### S1V3034x シリーズにおけるシーケンス：リピート再生についての注意事項

適用製品 : S1V3034\*, S1V3S344, S1V3G340

図 1 不具合発生時のフレーズ再生順序（例 : num\_files=5, play\_count=3）

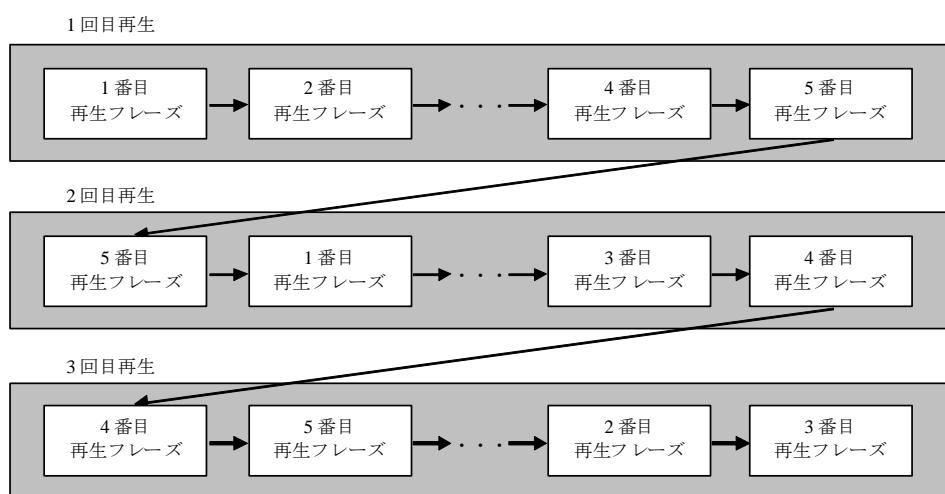
シーケンス再生において ISC\_SEQUENCER\_CONFIG\_REQ の "num\_files" フィールド > 1 かつ "play\_count" フィールド > 1 として複数フレーズのリピート再生を行いますと、N 回目の再生の最後に再生されたフレーズが N+1 回目の再生で最初に再生されます。また、再生されるフレーズ全体も 1 つずつずれていきます。
